RDC Presencial Edital n.º 014/2020

Objeto: Regime Diferenciado de Contratação Presencial, para contratação de empresa de engenharia para execução dos serviços de implantação, pavimentação e restauração da rodovia MT-020, trecho: Paranatinga – Canarana, subtrecho: Km 99,80 – Km 166,28, com extensão de 66,48 Km.

Caderno de Respostas n.º 01**Questão 1**

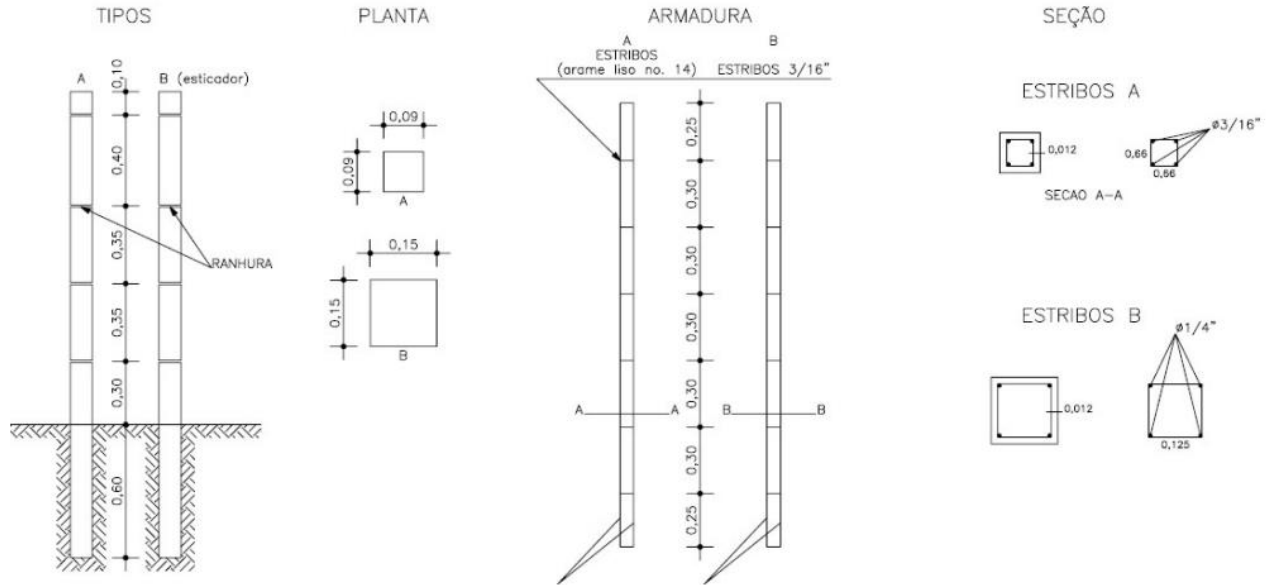
Para o item 8.1 – Cerca com 4 fios de arame farpado e mourão de concreto de seção quadrada de 11 cm a cada 2,5m e esticador de 15 cm, foi fornecido projeto que detalha mourões de concreto com seção quadrada de 9 cm, conforme desenho a seguir:

Porém, tanto o descritivo do item quanto a CPU especificam mourões em concreto com seção quadrada de 11 cm. Qual seção deverá ser considerada para os mourões: 9 cm ou 11 cm?

Resposta: Deverá ser executada de acordo com as medidas previstas na composição de custo unitário.
